プリント基板用コネクタ BLZF 3.50/180F シリーズフランジデザイン変更のお知らせ

日本ワイドミュラー株式会社 技術部

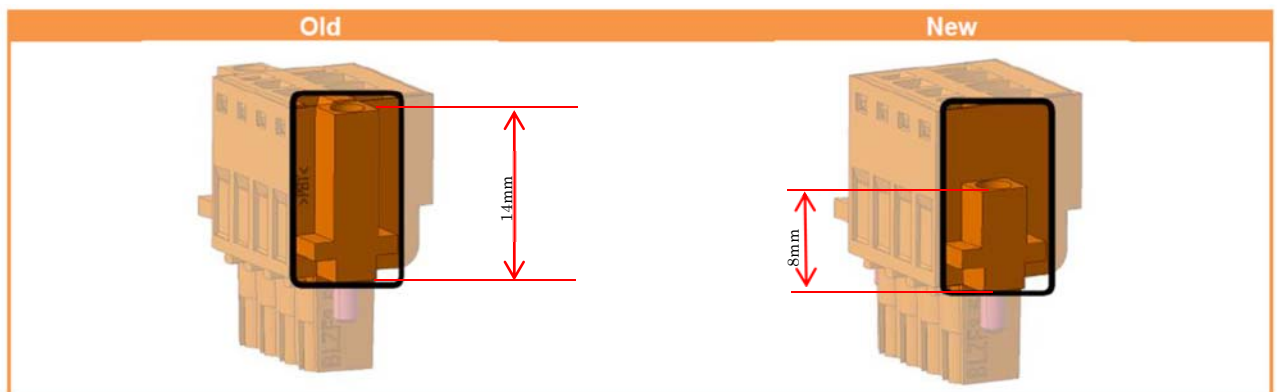
- 主な変更点：
フランジ部長さが 14mm から 8mm へ変更(上図参照)
※ ネジヘッド、ネジ長さ、適合ドライバーなどの変更はありません。
※ その他、取付寸法、電氣的仕様、品番、型式等の変更はありません。
